Kystdirektoratet
J.nr. 22/18971-25
Ref. Martin Kangas
Christensen
13-05-2024

Afslag til etablering af redskabshuse ved Slettestrand inden for klitfredningslinjen

Skitse af forslag 1 - grundplan

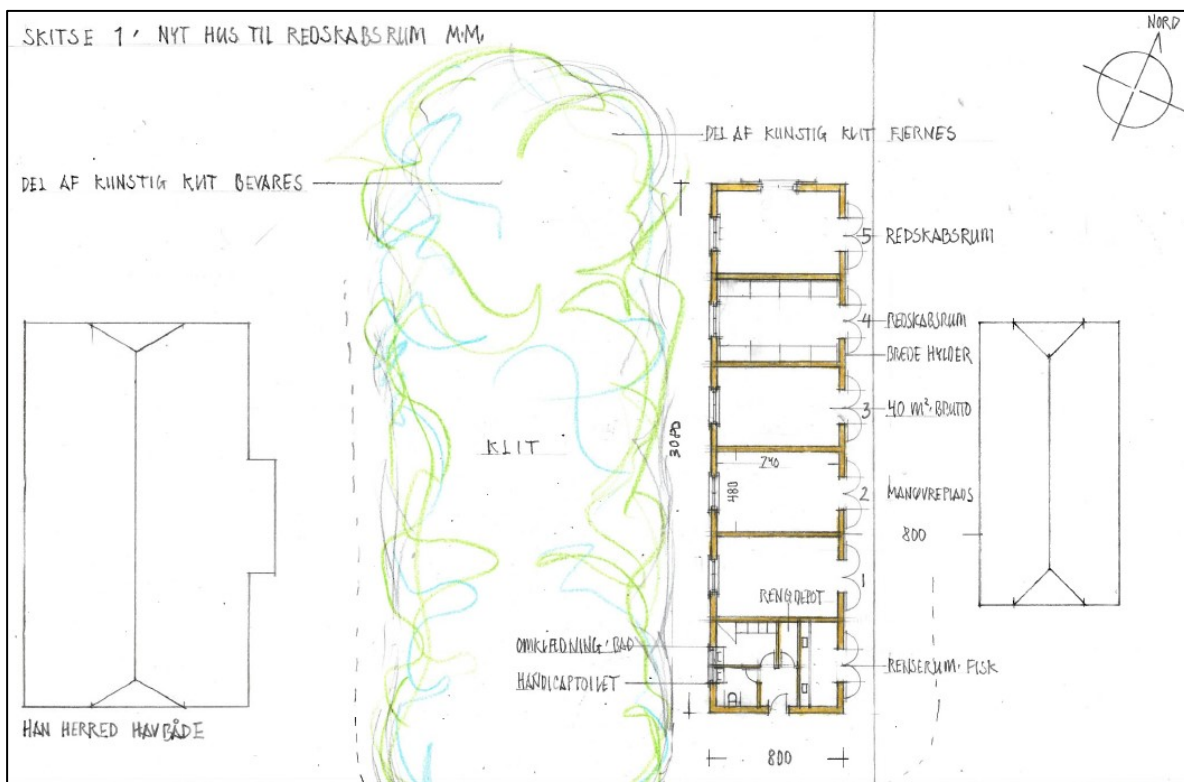
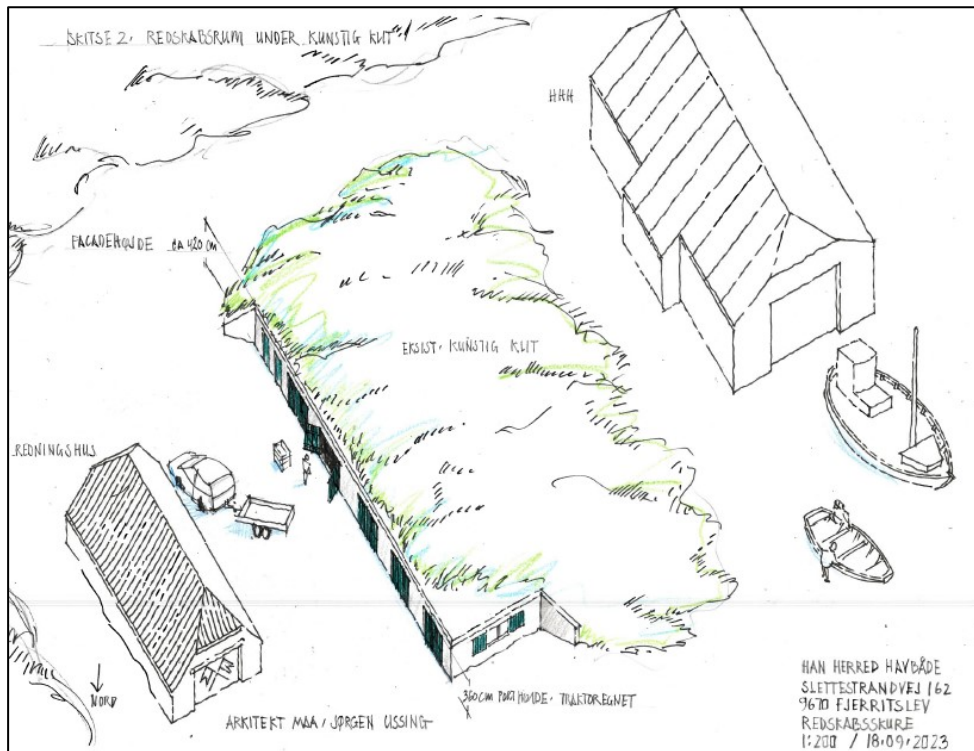
For begge de to forslag til udførelse af redskabshusene vurderer Kystdirektoratet, at der skal ske omfattende bearbejdnings af terrænet, og at der er tale om en stor bygning, der ligger fremskudt og dermed markant i landskabet.

Der lægges i vurderingen vægt på, at klitmyndigheden (Miljøcenter Aalborg) i 2009 meddelte afslag på redskabshuse, der var mindre og placeret mere tilbager trukket fra kysten. Samtidig lægges der vægt på, at det oplyste medlemstal dengang var højere end medlemstallet i dag. Kystdirektoratet finder det derfor ikke godt gjort, at der er et øget behov for opbevaring siden ansøgningen i 2007 og vurderer ligesom Miljøcenteret, at behovet for opbevaringsplads bør være dækket inden for rammerne af de eksisterende bygninger. Kystdirektoratet vurderer desuden ligesom miljøcenteret, at bygninger til opbevaring af fiskeredskaber ikke fordrer en meget kystnær placering, og yderligere bygninger til dette formål bør

Kystdirektoratet meddeler på denne baggrund afslag til projektet som beskrevet.

Skitse af forslag 2 – grundplan.

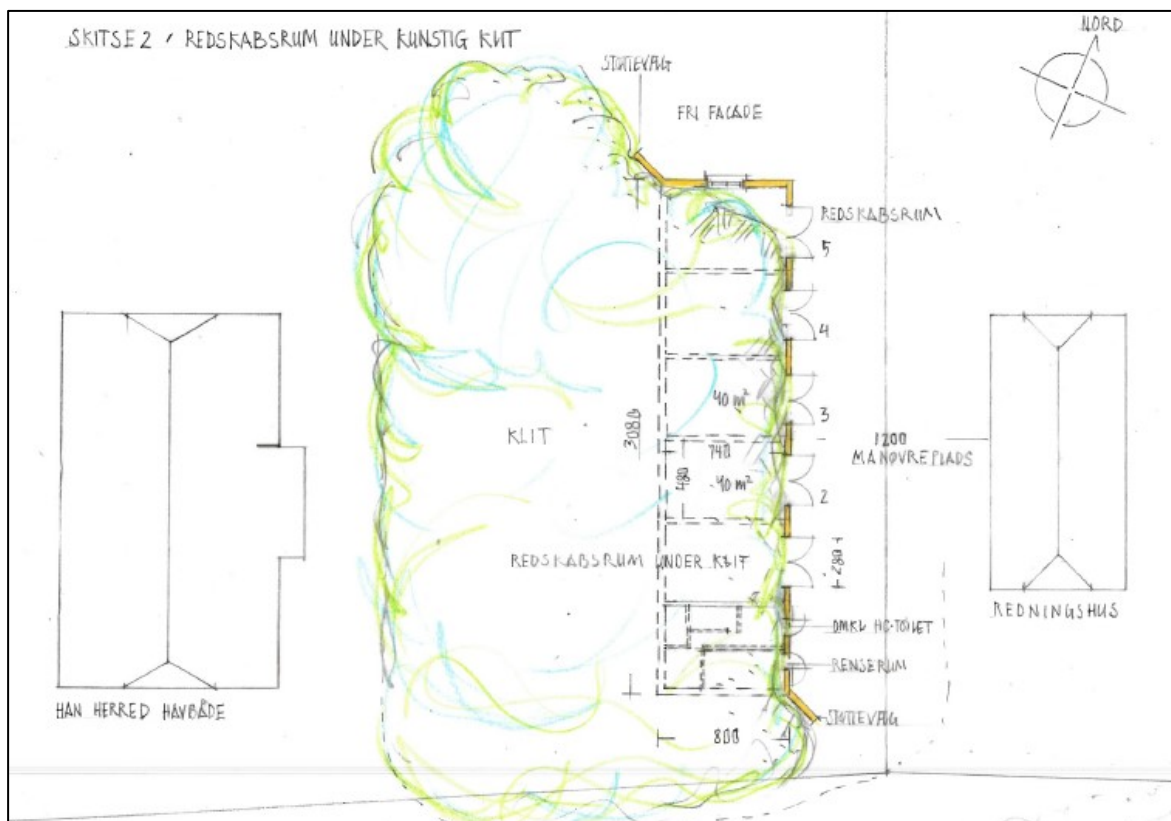
Kystdirektoratet kan ikke afvise, at den klit, der ligger, hvor redskabshusene er søgt opført, er opstået som følge af at sand er føjet op omkring henlagt affald. Dette kan dog ikke tillægges afgørende vægt, idet Kystdirektoratet bemærker, at opførelsen af den ansøgte bygning stadig udgør en markant ændring i området, og at fjernelse af klitten – uanset at denne består delvist af affald - stadig udgør en terrænændring, der specifikt er forbudt efter naturbeskyttelseslovens §8 om klitfredning, ligesom gravearbejde i klitfredede arealer er forbudt i medfør af klitfredningsbekendtgørelsen.
